規格變更通知

NRL 型 回路保護器

茲因 NRL 型 回路保護器的部分規格有所變更，特此通知。

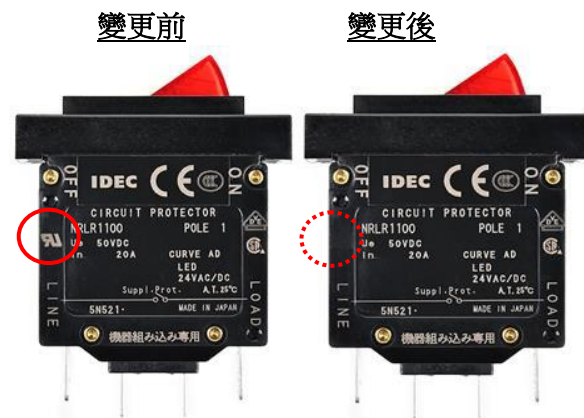
*1 若型號內的⑥或⑦是以下的代號時，則該機種就是此次的變更的實施對象。

因為 UL 認證取消，因此刪除 UL 認證標示、取消 UL 額定：額定遮斷電流 1000A。
其他規格、型號及價格均無變更。

因為 NRL 使用的樹脂材料(PBT 樹脂)停產，以變更後的材料請第三方認證機關 Underwriters Laboratories 進行產品測試後的結果，搭載變更零件的 DC 規格的機種並不符合 UL 認證額定 1000 A。

變更後產品的個裝盒上的批號末端將追加標示「*」。
